APPROFONDIMENTO CANALI CANDIANO E BAIONA,
ADEGUAMENTO BANCHINE OPERATIVE ESISTENTI,
NUOVO TERMINAL IN PENISOLA TRATTAROLI E
RIUTILIZZO MATERIALE ESTRATTO IN ATTUAZIONE
AL P.R.P VIGENTE 2007 - I FASE - PORTO DI RAVENNA

oggetto ELABORATI GENERALI
ELABORATI GENERALI
RELAZIONE SINTESI PRESCRIZIONI CIPE N.1 2018

Relazione sintesi prescrizioni CIPE n.1 2018

06 Dicembre 2021

Figura 1 Estratto dall'elaborato del PD - 1114.STR.10.04 - Sopraelevazione banchina_Sezione tipologica corrente_Rev.2

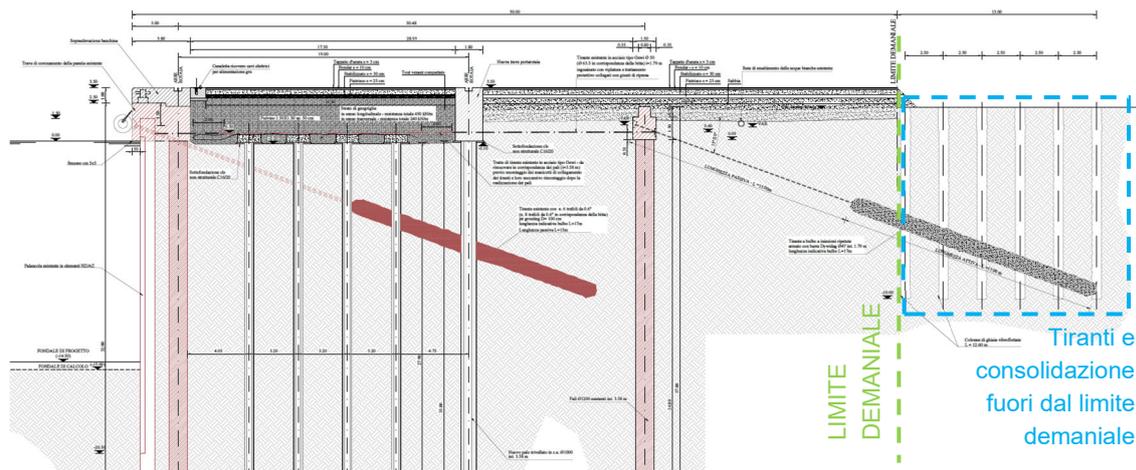
Punto 9) Il progetto definitivo prevedeva l'inserimento di nuovi tiranti inclinati a partire dalla predisposizione esistente della trave martello. Il tirante e la consolidazione del terreno erano previsti sono posizionati fuori dal limite demaniale.

Il progetto esecutivo prevede opere da realizzarsi esclusivamente entro il limite demaniale.
